Keuringsverslag van een elektrische laagspanning- en zeer lage spanningsinstallatie

NIET CONFORM

Straatnaam Oude Kouterdreef
Huisnummer 147
Busnummer
Postcode 9240
Gemeente ZELE
Land België

Controlebezoek van een huishoudelijke installatie volgens (KB 08/09/2019) - AREI Boek 1- 6.5. en 4.2.4.3.

Afbeelding schakel- en verdeelbord:

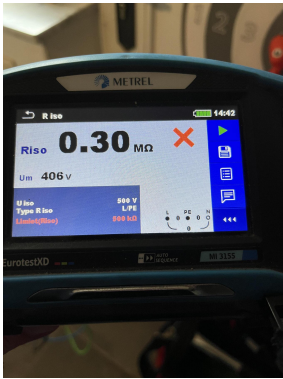
- I2.01 Eén of meerdere differentieelstroombeschermingsinrichtingen werken niet met testknop en/of stroominjectie. (Boek 1 Onderafdeling 6.5.7.2)
- I2.02 De waarde van de isolatieweerstand van één of meerdere stroombanen is kleiner dan 0,5M ohm. (Boek 1 Onderafdeling 6.4.5.1.)

- I5.01 De aanduiding van de stroomkringen en/of apparatuur, aansluitklemmen, enz dient aangebracht of vervolledigd te worden. (Boek 1 Onderafdeling 3.1.3.1. en 3.1.3.3.A. en 5.1.6.1)

- I5.10 De genaakbare, naakte onder spanning staande delen zijn onvoldoende afgeschermd. (Boek 1 Afdeling 5.1.4. en 4.2.2.3.)
- I5.11 Niet gebruikte invoeringen van het verdeelbord zijn niet correct of onvoldoende afgedicht. (Boek 1 Afdeling 5.1.4. en 4.2.2.3.)

- I5.14 De nominale spanning dient duidelijk vermeld te worden op een oordeelkundig gekozen plaats. (Boek 1 Onderafdeling 3.1.3.3.)
- I7.03 De nominale stroomsterkte van de beveiliging is niet aangepast aan de toelaatbare stroomsterkte van de stroomafwaarts geïnstalleerde leiding en/of verbruiker. (Boek 1 Afdeling 4.4.1.)

- I8.07 Leidingen zijn te bevestigen met aangepaste bevestigingsmiddelen. (Boek 1 Onderafdeling 5.2.2. en 5.2.9.)
- I8.08 De geleiders van het type VOB moeten in daarvoor bestemde buizen, kabelgoten geïnstalleerd worden. (Boek 1 Onderafdeling 5.2.9.3. en 5.2.9.6.)

- I8.14 Elektrische leidingen zijn niet ingevoerd, zodat een continue bescherming verzekerd is. (Boek 1 Onderafdeling 5.2.6.1.)

I9.03 Loshangend elektrisch materieel dient degelijk bevestigd te worden. (Boek 1 Afdeling 1.4.1. & 1.4.2)

N22 De elektrische installatie is grondig na te zien en conform te maken volgens de voorschriften van het AREI boek 1.
